**PROGETTO PER LA REALIZZAZIONE DI UN IMPIANTO PER LA
PRODUZIONE DI ENERGIA MEDIANTE LO SFRUTTAMENTO DEL VENTO NEL
TERRITORIO COMUNALE DI FOGGIA (FG) E TROIA (FG)**

PROGETTO DEFINITIVO

RISCONTRO PARERE MIC 4945-P 25.10.2022

P.P.T.R.-Componenti culturali e insediative
scala 1:100.000

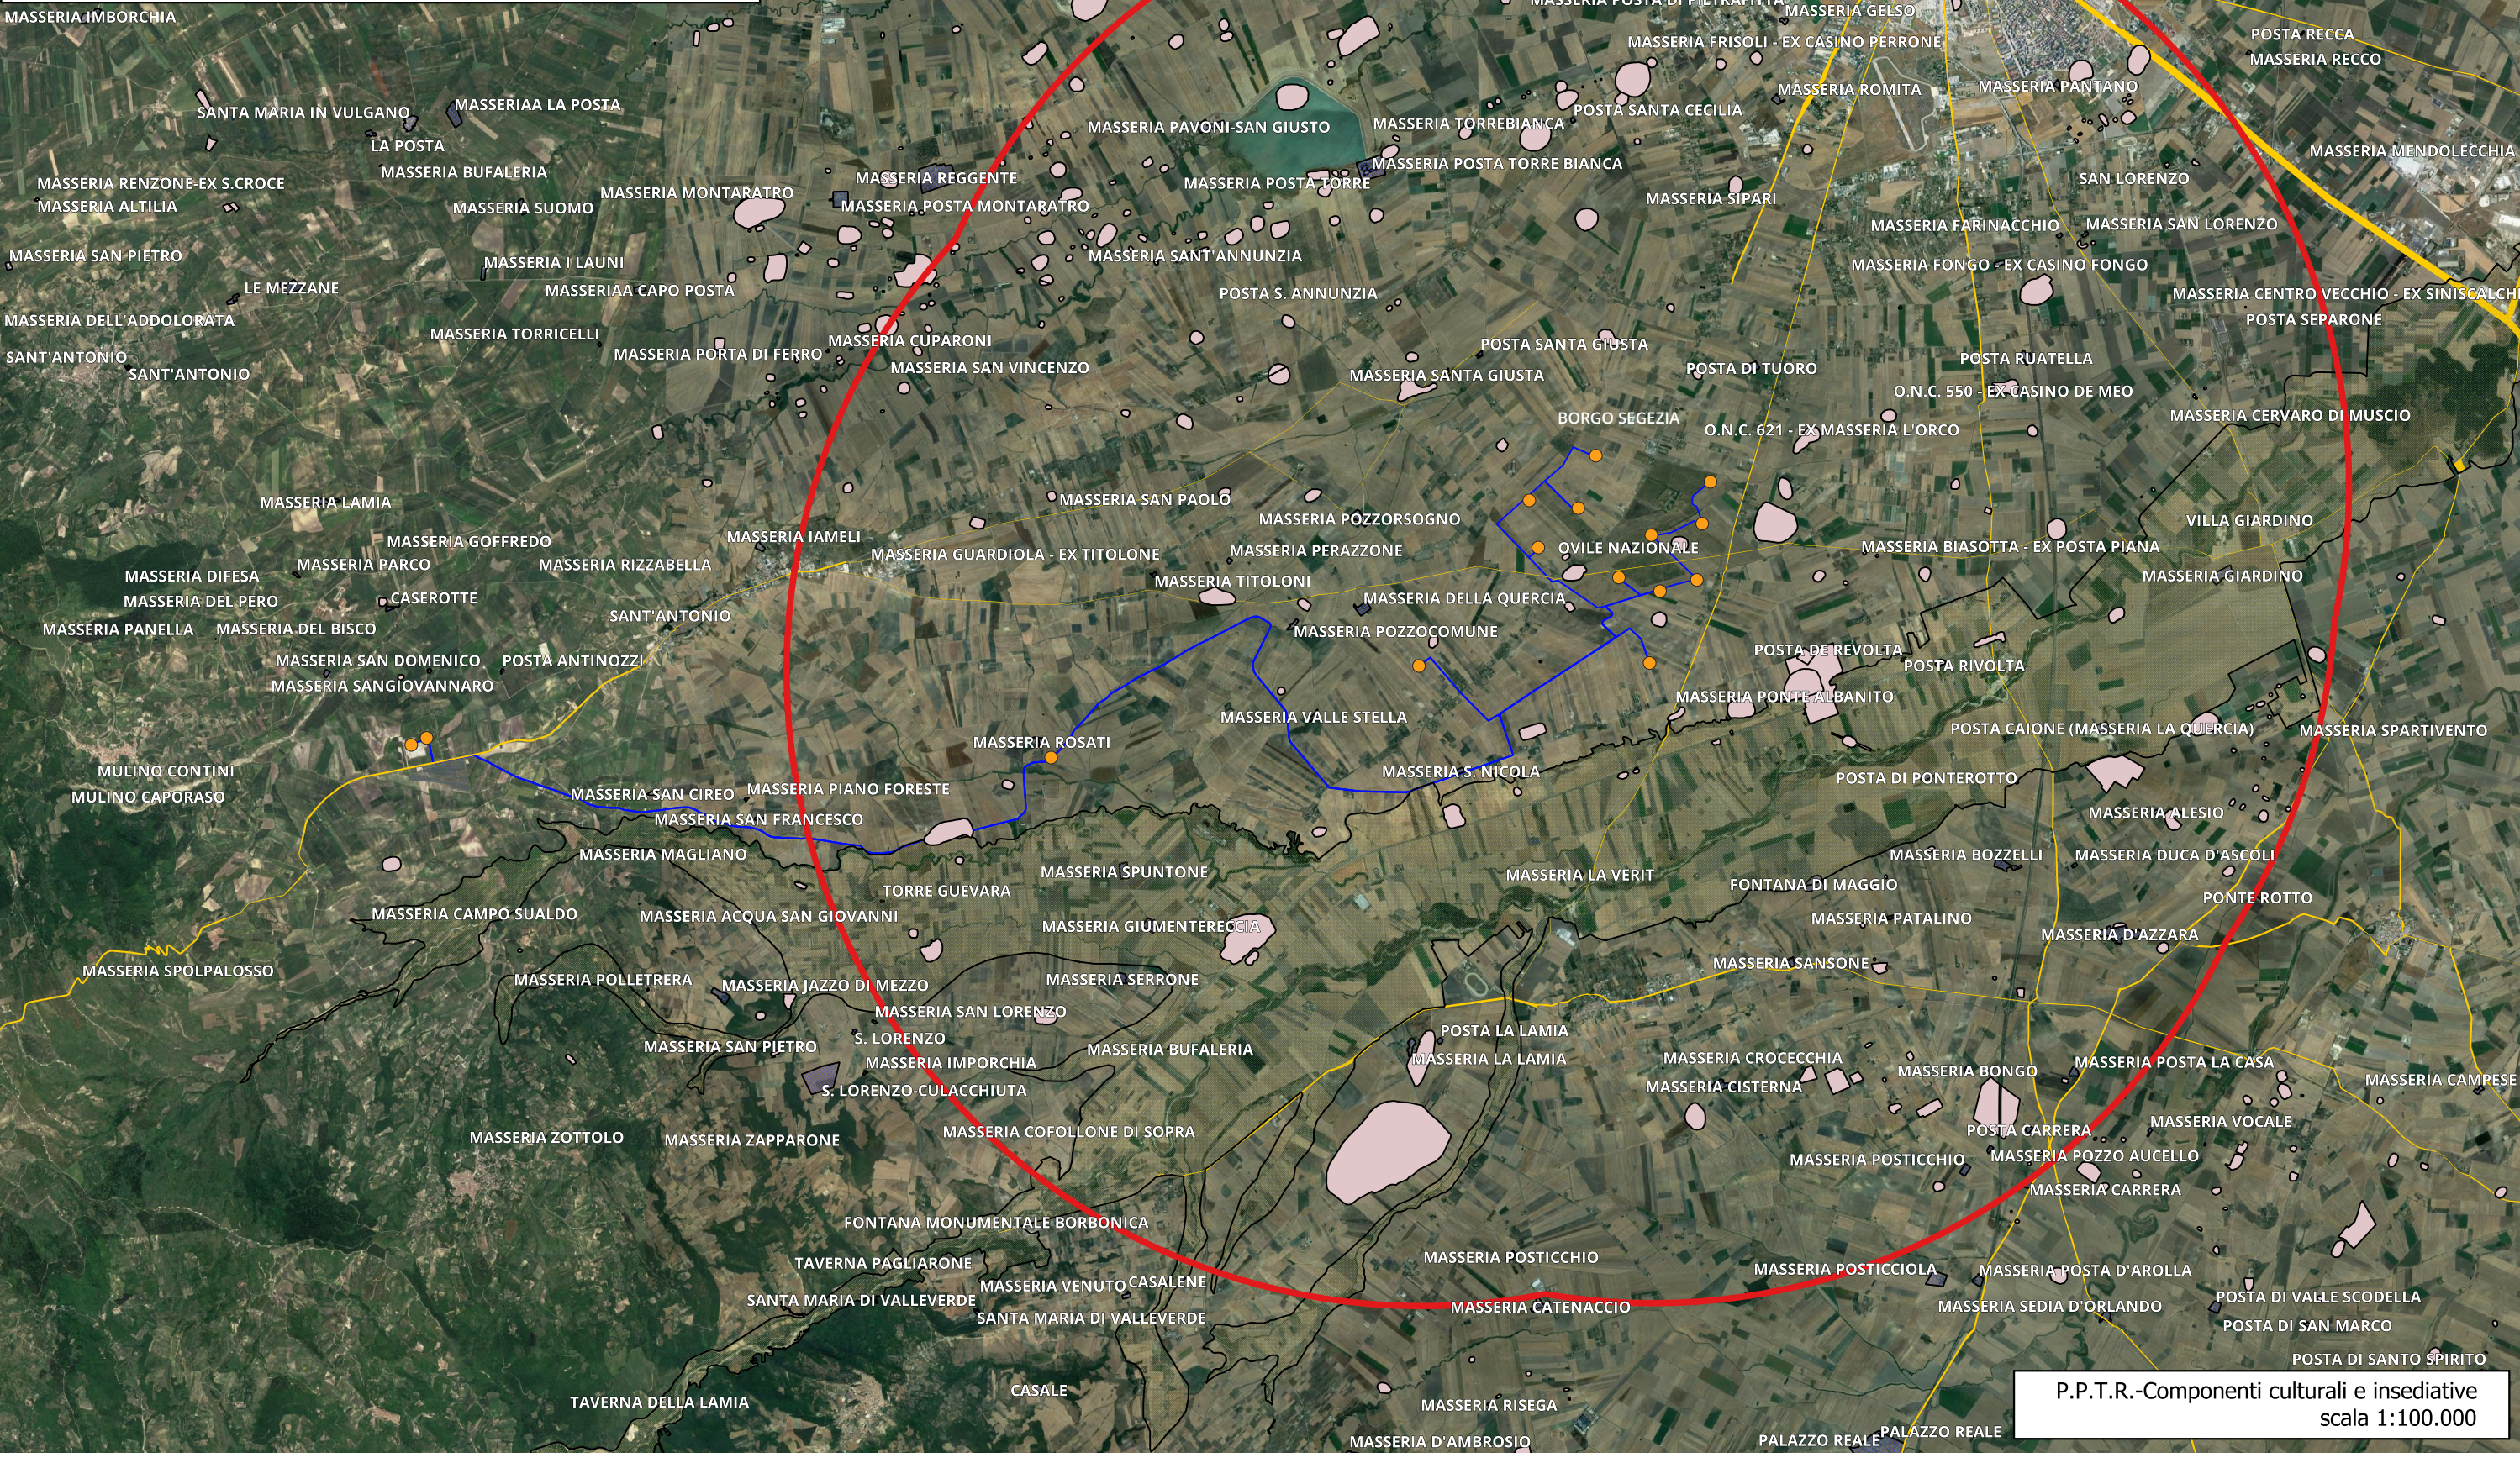
1. Produrre un elaborato grafico con l’individuazione puntuale dei beni culturali ai sensi della Parte II del D.lgs. 42/2004 nell’area buffer dell’impianto e l’indicazione dell’impianto stesso.
2. Elaborazione di ulteriori fotoinserimenti più ravvicinati in relazione agli impatti visivi che i nuovi aerogeneratori potrebbero creare con i beni culturali tutelati ai sensi della Parte II del D.lgs. 42/2004 presenti nelle aree limitrofe, con particolare riferimento al Borgo Segezia e all’Ovile Nazionale.
3. Elaborazione di ulteriori fotoinserimenti realizzati con viste riprese dai tracciati tratturali verso gli aerogeneratori tali da descriverne la relazione percettive.

In riscontro a quanto richiesto è stato prodotto un elaborato grafico riportante i seguenti elementi:

- Elementi costitutivi l’impianto (aerogeneratori, elettrodotti e sottostazione);
- Area buffer;
- Beni Culturali ai sensi della Parte II del D.lgs. 42/2004.

Per quanto riguarda la definizione dell’area buffer, ci si è riferiti alle “*Linee Guida*” di cui al DM 10 settembre 2010, le quali indicano quale *ambito distanziale minimo* da considerare ai fini della valutazione degli impatti paesaggistici degli aerogeneratori di progetto sul patrimonio culturale, quello di almeno 50 volte l’altezza massima dell’aerogeneratore. Pertanto, considerata l’altezza massima di 200 m, l’area buffer rappresentata costituisce l’involuppo delle aree circolari di raggio 10 km tracciate su ciascun aerogeneratore.
